SERVICE BULLETIN

SERVICE BULLETIN		Nr.: MSB-99E23-002	
		Datum: 1999-12-15	
Ärende: ÄNDRING AV RUTIN FÖR ISÄRTAGNING/HOPSÄTTNING AV KRONHJUL		<Modell>	<M/A>
Grupp: AUTOMAT-VÄXELLÅDA		(EC) COLT (CJ0A)	98-10
Utkast Nr.: 99TA532414		(EC) LANCER (CK0A)	98-10
INFORMATION		(EC) CARISMA	98-10
INTERNATIONAL CAR ADMINISTRATION OFFICE	<i>Tomoki Nitta</i>	(EC) GALANTE (EA0)	98-10
	T.NITTA - PROJECT LEADER AFTER SALES SERVICE & CS PROMOTION	(EC) SPACE RUNNER (N61W)	98-10
		(EC) SPACE WAGON (N84W)	98-10

Låsmutterns form

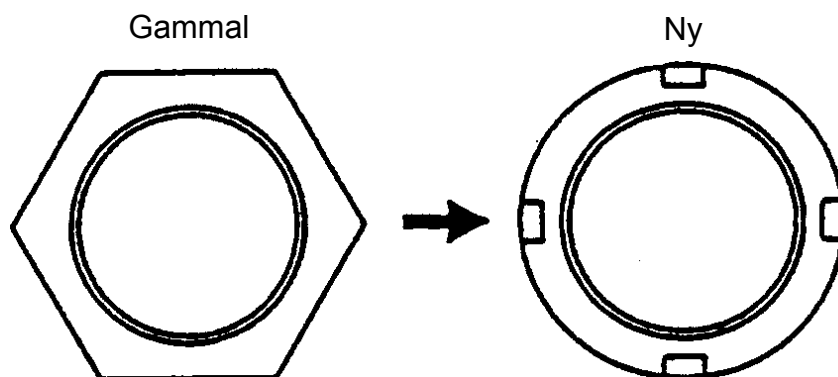
Ändringen av låsmutterns form har gjort att kronhjulet inte kan tas isär. Ett tillägg har gjorts i den aktuella servicerutinen för kronhjulet med anledning av detta.

11. KRONHJUL <F4A41, F4A42-2> ISÄRTAGNING OCH HOPSÄTTNING

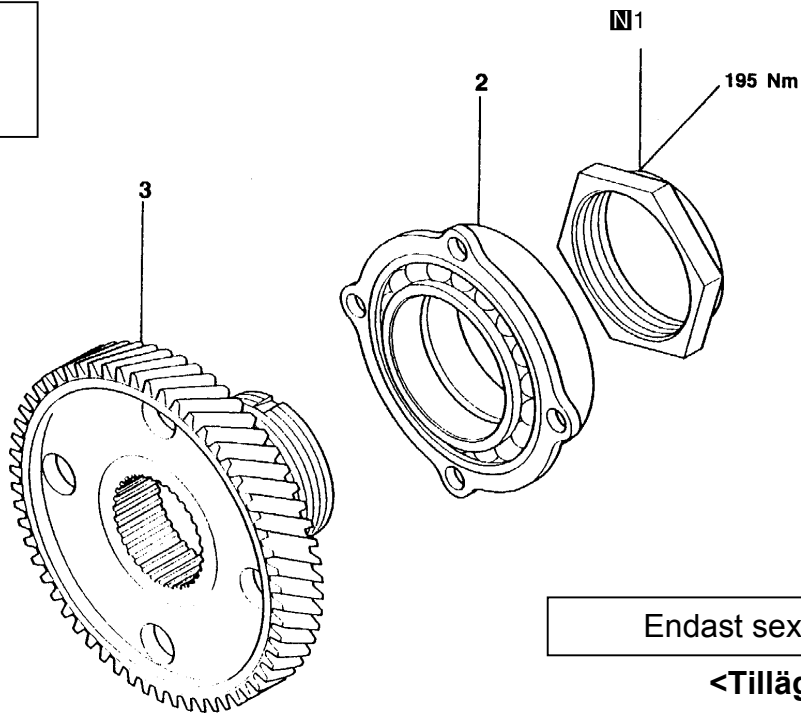
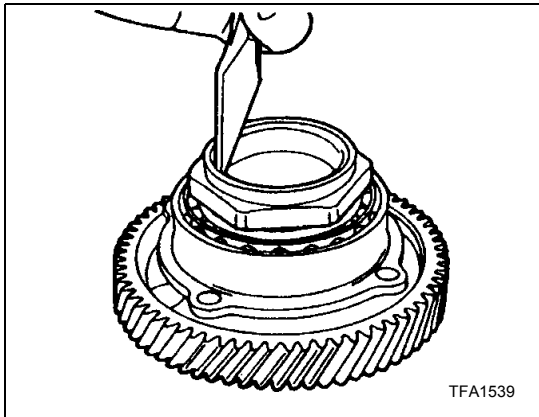
Isärtagningsföljd
▶B◀ 1. Låsmutter
▶A◀ 2. Kronhjulslager
3. Kronhjul

◀A▶ DEMONTERINGEN AV LÅSMUTTER

- (1) Dra upp det vridbara stppet på låsmutter i stående ställning.
